**REGIONE DEL VENETO**

**Parere n. 99 del 20.11.2019**

**Oggetto:** ETRA S.P.A. – Potenziamento del depuratore di Limena (P669).  
Comune di localizzazione: Limena(PD).  
Provvedimento autorizzatorio unico regionale ai sensi dell'art. 27-bis del D.Lgs. n. 152/2006 (come modificato dal D.Lgs. n. 104/2017) e della L.R. n. 4/2016.  
Parere di compatibilità ambientale.  
Codice progetto: 75/2018.

Figura 7. Planimetria opere paesaggistiche

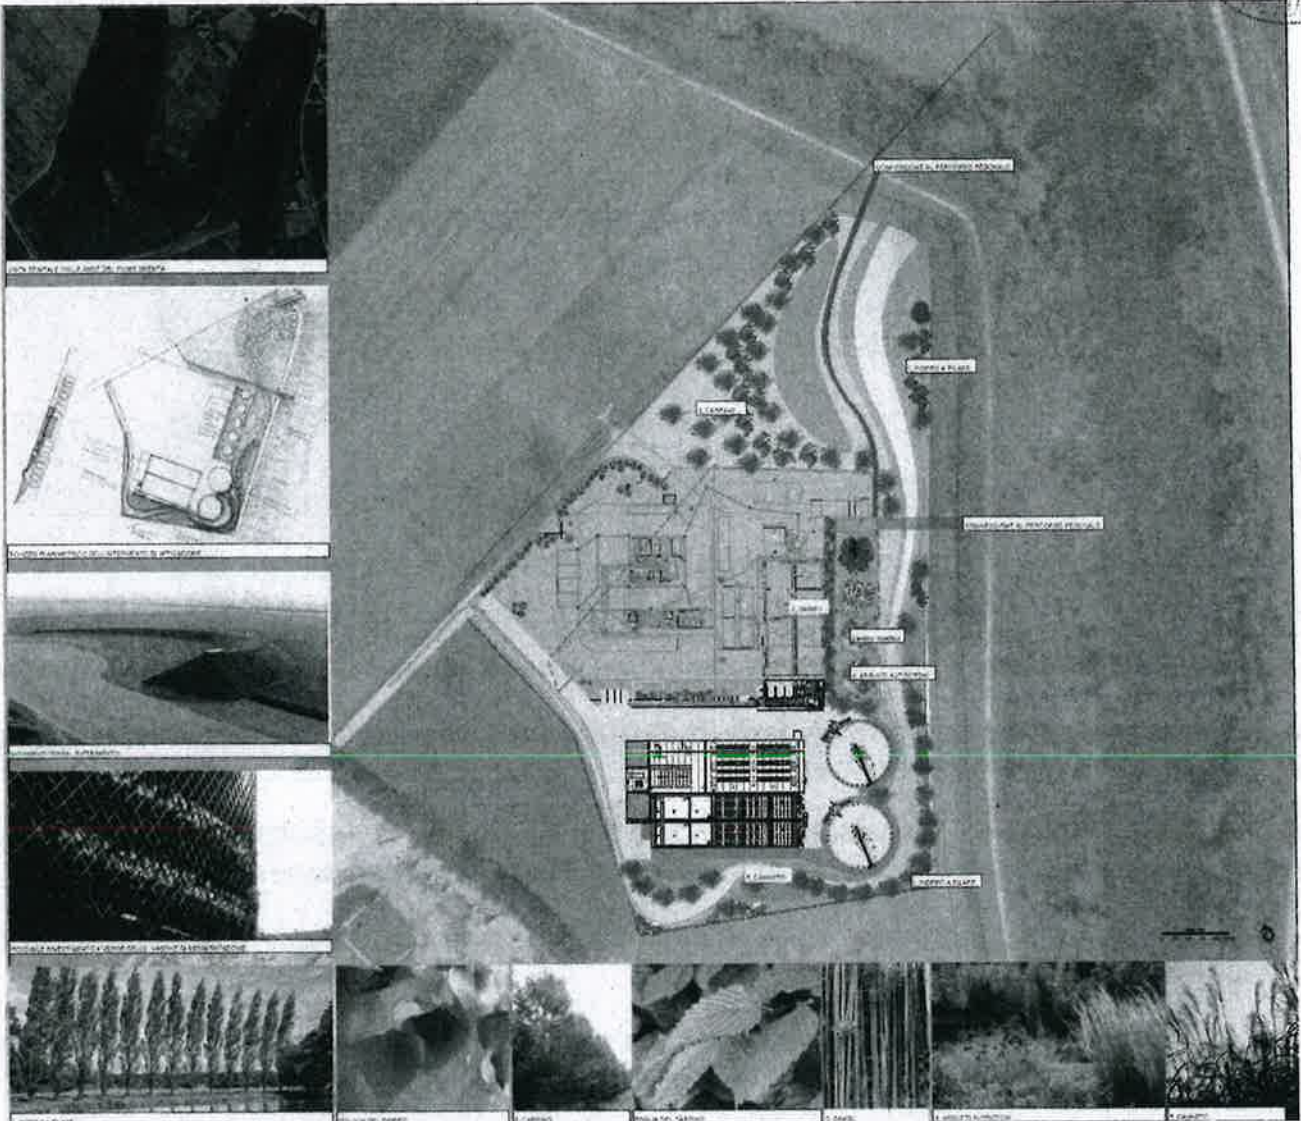
4. L'effetto di mascheramento affidato agli elementi morfologici inseriti a Sud (rilevati erbosi di cui alla Tavola 6.01.02) deve essere potenziato con l'impianto di essenze arbustive nelle varietà sempreverdi (ligustro campestre, viburno timo, berberis, eleagnus, evonimus....) che creino macchie sempreverdi sopraelevate in grado di compensare la perdita di fogliame invernale degli elementi arborei previsti (nello specifico, singolo filare di pioppi).

5. Nella tavola 6.01.02 delle opere a verde è prevista la piantumazione di soli pioppi e carpini; si chiede di incrementare la varietà delle essenze arboree autoctone e di inserire anche essenze arbustive in grado di accrescere la valenza naturalistica dell'opera di mitigazione (nocciolo, corniolo, viburno, sanguinella, biancospino, viburno...).

- L'effetto di mascheramento affidato agli elementi morfologici inseriti a Sud (rilevati erbosi di cui alla Tavola 6.01.02) dovrà essere potenziato con l'impianto di essenze arbustive nelle varietà sempreverdi (ligustro campestre, viburno timo, berberis, eleagnus, evonimus...) che creino macchie sempreverdi sopraelevate in grado di compensare la perdita di fogliame invernale degli elementi arborei previsti (nello specifico, singolo filare di pioppi).

- Nella tavola 6.01.02 delle opere a verde è prevista la piantumazione di soli pioppi e carpini; si chiede di incrementare la varietà delle essenze arboree autoctone e di inserire anche essenze arbustive in grado di accrescere la valenza naturalistica dell'opera di mitigazione (nocciolo, corniolo, viburno, sanguinella, biancospino, viburno).
